DODATEK č. 4 ke SMLouvě O Dílo č.0356/2021

1.1. Objednatel a zhotovitel spolu uzavřeli dne 27.05.2022 smlouvu o dílo č. 356/2021, když předmětem této smlouvy o dílo jsou stavební práce „**Revitalizace zámku v Brandýse nad Labem-Staré Boleslavi – Historizující obnova skleníků na západních valech II.**“, registrační číslo CZ.06.3.33/0.0/0.0/16_059/0004640 a dále uzavřeli dodatek č. 1 ze dne 15.6.2023, dodatek č. 2 ze dne 27.07.2023 a dodatek č. 3 ze dne 02.10.2023 (dále jen společně jako „SoD“).

Historizující obnova skleníků na západních valech zámku v Brandýse nad Labem

ZL 04 - podšalování klenby

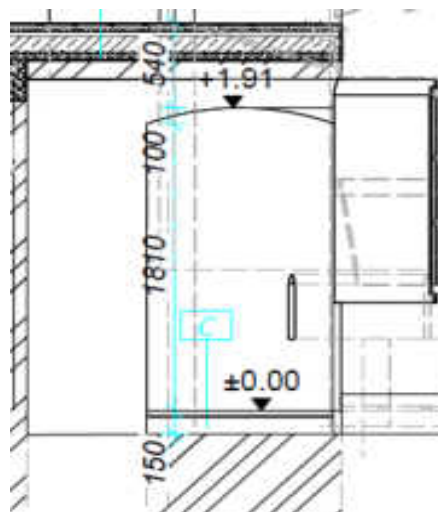
ZMĚNOVÝ LIST STAVBY dle §222 odst. 6		Číslo ZL: č.4	
Název projektu:	Historizující obnova skleníků na západních valech zámku v Brandýse nad Labem		
Zhotovitel:	PRACOM s.r.o., Nad Paňankou 38, 160 00 Praha 6		
Objednatel:	Město Brandýs nad Labem - Stará Boleslav, Masarykovo nám. 1/6, 250 01 Brandýs nad Labem		
Změnový list vystavil:	Zhotovitel		
Datum:	16.05.2022		
Předmět změn: Podšalování klenby obslužné chodby			
Popis a zdůvodnění změny:			
1 - Podšalování klenby obslužné chodby: Nutnost vytvoření dočasné podpůrné konstrukce při realizaci prací nad obslužnou chodbou. Nová skutečnost zjištěná během realizace.			
Po odhalení rubu klenby obslužné chodby bylo (viz KD 10, bod 17) konstatováno, že hydroizolace na klenbě je za hranicí životnosti. Bylo tedy nutné ji nahradit (s tím projekt nepočítal). Při odstranění hydroizolace pak byl přístupný rub klenby a sanace trhlin, která na klenbě měla probíhat se tak zdála mnohem účelnější shora - při sanaci klenby shora je možné ji provést mnohem kvalitněji a trvanlivěji (je možné spáry shora vyškrabat, je možné vysekat rozpadavé zdící prvky klenby). Pro takovou sanaci je pak nezbytné klenbu zajistit podbedněním.

Obslužná chodba podšalování klenby délka 13,8 m, šířka dle PD $1,3 + 0,96 = 2,26 : 2 = 1,08$ m
 Výška chodby průměr 1,91

Výdřeva v místě křížové klenby u vstupu z prostoru skleníku.

ZL 05 - ocelové výplně otvorů (změna za truhlářské prvky)

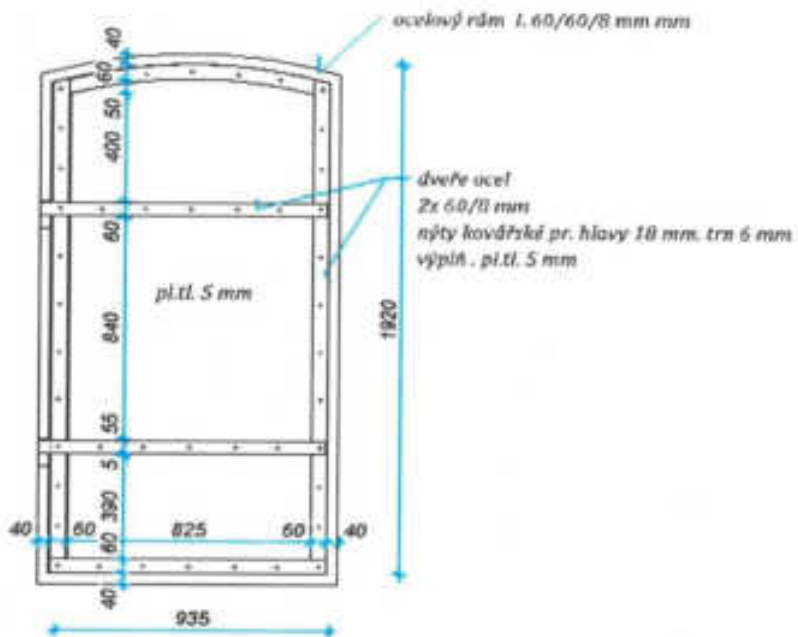
1. ocelové dveře, vstupní
 bez zábrhel, s profilovaným okem
 kování kovátské, nádrž zelená polomat, klíka-klíka,
 zámeček
 ocelové zábrhel, v rámci ALI bude odsouhlasen
 výrobní výkres, včetně kování

2. ocelové dveře
 bez zábrhel, s profilovaným okem
 kování kovátské, nádrž zelená polomat, klíka-klíka,
 zámeček
 ocelové zábrhel, v rámci ALI bude odsouhlasen
 výrobní výkres, včetně kování

3. ocelové dveře
 bez zábrhel, s profilovaným okem
 kování kovátské, nádrž zelená polomat, klíka-klíka,
 zámeček
 ocelové zábrhel, v rámci ALI bude odsouhlasen
 výrobní výkres, včetně kování

4. ocelové dveře
 bez zábrhel, s profilovaným okem
 kování kovátské, nádrž zelená polomat, klíka-klíka,
 zámeček
 ocelové zábrhel, v rámci ALI bude odsouhlasen
 výrobní výkres, včetně kování

ocelové dveře, vstupní,
 nutno doměřit dle profilu střešního otvoru
 kování kovátské, nádrž zelená polomat, klíka-klíka,
 zámeček
 ocelové zábrhel, v rámci ALI bude odsouhlasen
 výrobní výkres, včetně kování

ZL 06 - změna profilace dř.dveří

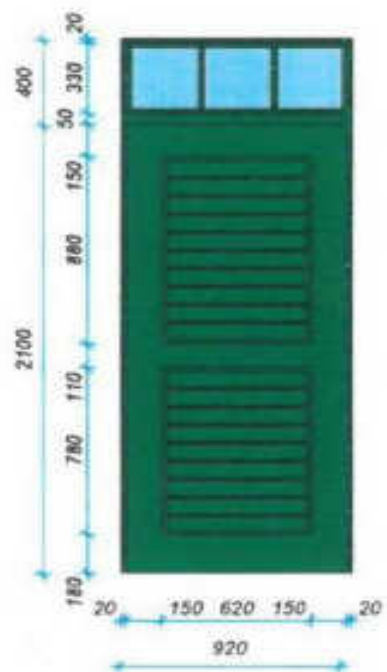
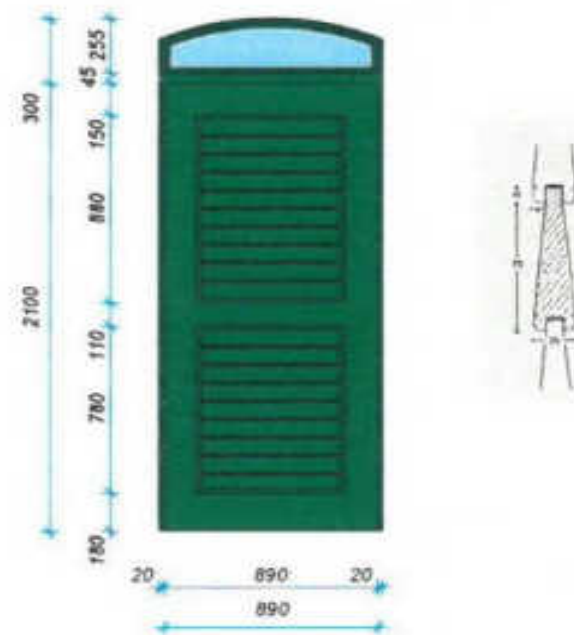
dveře se žaluziovými výplněmi, s nadsvětíky

1B

dveře se žaluziovými výplněmi, s nadsvětíky

2B

ZL 09 - překlenutí odvětrávacích otvorů

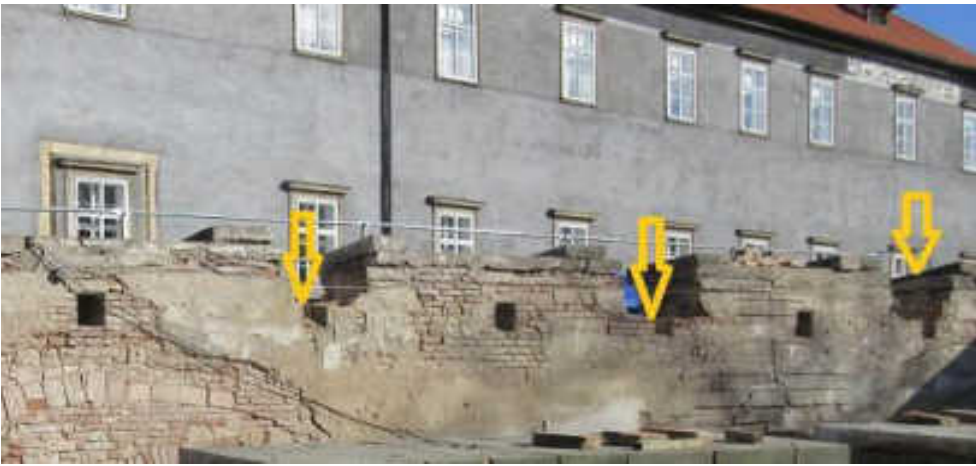
ZMĚNOVÝ LIST STAVBY dle §222 odst. 6		Číslo ZL: č.9	
Název projektu:	Historizující obnova skleníků na západních valech zámku v Brandýse nad Labem		
Zhotovitel:	PRACOM s.r.o., Nad Paňankou 38, 160 00 Praha 6		
Objednatel:	Město Brandýs nad Labem - Stará Boleslav, Masarykovo nám. 1/6, 250 01 Brandýs nad Labem		
Změnový list vystavil:	Zhotovitel		
Datum:	16.05.2022		
Předmět změn: Překlenutí odvětrávacích otvorů			
Popis a zdůvodnění změny:			
<p>1 - Překlenutí odvětrávacích otvorů: Překlenutí odvětrávacích otvorů fasády profily I120 délky 700mm pro montáž oc.konstrukce. Nutné provedení pro uložení vazníků ocelové konstrukce nad větracími otvory. Nová skutečnost zjištěná během realizace.</p> <p>Ve zdech skleníku jsou větrací otvory. 3ks těchto větracích otvorů byly pod místy, kde měly být na stěnu skleníku uloženy vazníky. Stav zdiva po odhalení neodpovídal nově instalovanému zatížení (absence překladů).</p>

1	K	767998106R02	Překlenutí odvětrávacích otvorů fasády profily I120 délky 700mm pro montáž oc.konstrukce	ks	3,000	603,00	1 809,00
---	---	--------------	------------------------------------------------------------------------------------------	----	-------	--------	----------

ZL 15 - oplechování skleníku

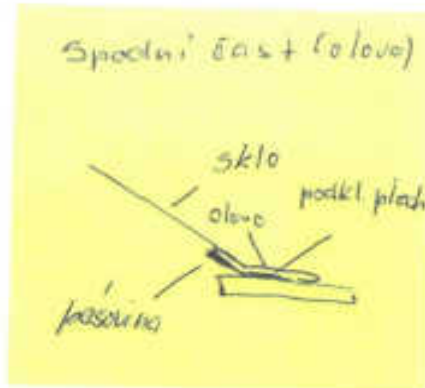
ZMĚNOVÝ LIST STAVBY dle §222 odst. 6		Číslo ZL: č.15	
Název projektu:	Historizující obnova skleníků na západních valech zámku v Brandýse nad Labem		
Zhotovitel:	PRACOM s.r.o., Nad Paňankou 38, 160 00 Praha 6		
Objednatel:	Město Brandýs nad Labem - Stará Boleslav, Masarykovo nám. 1/6, 250 01 Brandýs nad Labem		
Změnový list vystavil:	Zhotovitel		
Datum:	16.05.2022		
Předmět změn: Oplechování skleníku			
Popis a zdůvodnění změny:			
1 - Oplechování skleníku: Navržené klempířské prvky v projektové dokumentaci nelze použít. Ve spodní části skleníku změna Pz plechu za olověný z důvodu zamezení vnikání dešťové vody pod sklo. Změna vrchního a bočního oplechování za dvouprvkovou konstrukci. Nově zjištěná skutečnost - rovinatost koruny zdi, na kterou oplechování přiléhalo nebyla ani po demontáži a zpětné montáži krycích desek odpovídající (dostatečná) navržené technologii.			
Přílohy: Položkový rozpočet, nákres

764R01	Oplechování spodní části skleníku, Pb tl. 1,5mm, r.š. 330mm, podkladní plech Pz tl. 0,55mm, r.š.200mm	bm	38,000	3 069,00	116 622,00
		764R02	Oplechování horní části skleníku, Pz tl. 0,55mm, včetně rohu a ukončení	bm	33,000	1 856,00	61 248,00
		764R03	Oplechování boční části skleníku (2x), Pz tl.0,55mm, včetně lištování a přechod na závětrnou lištu	bm	8,000	2 623,00	20 984,00
